REGISTRO DE NÃO-CONFORMIDADE AMBIENTAL - CNC

Nº
 15/2012
 R

Data:	Localização:		
18/10/2012	Trecho: Alameda Viaduto Aica		
Hora:	Construtora: SANDER TROPOLON		
10:48	Km: 720,2	Altitude:	Zona:
Condições Climáticas:	Lado: Direto/Esquerda		
Ensolarado	Coordenadas: S 03-40294" W 052-86495"		
Programa: Plano Ambiental	Emissão: 0000		
Caracterização do Local			
<input checked="" type="checkbox"/> APP	Área de Ação	Obs: Comunicação de obra	
<input type="checkbox"/> Terras Indígenas	Áreas de Preservação Ambiental		
<input type="checkbox"/> Foz de Rio	Áreas de Proteção Ambiental		
<input type="checkbox"/> Área Fonte	Áreas de Proteção Especial		
Não-Conformidade Identificada			
Material excedente no bueiro de drenagem			
NO dia 18/10/2012 foi constatado em obra de construção de um bueiro de drenagem pluvial, isso ocorreu devido a atividade de abertura de caminho de serviço e terraço para o bueiro, a obra não possui licença ambiental, esta situação está em desacordo com os programas ambientais, normas do DNIT, segundas e demais legislações ambientais abaixo: Norma DNIT - 070/2008 - PRO Plano Ambiental - 0000 Programa Ambiental - 0000 Lei Federal nº 6456/02 - Lei de Licitação e Registro Profi

CROQUI

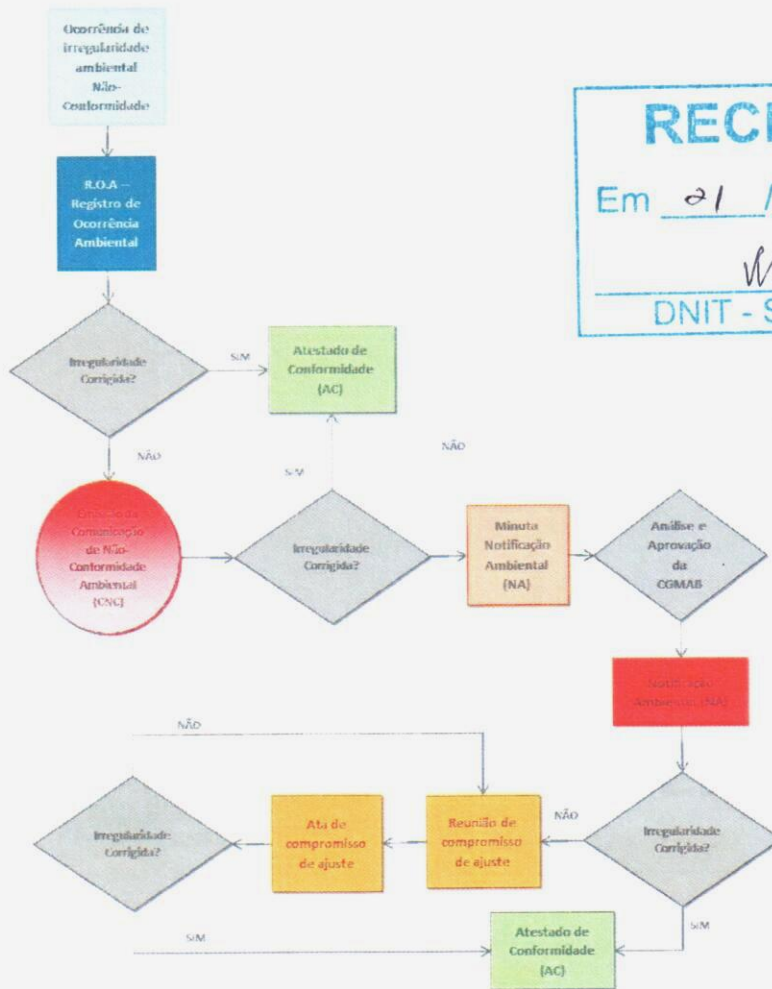
Sugerimos a limpeza da obra e a remoção do material que está sendo depositado na superfície do terreno.

X | Prazo 7 dias corridos
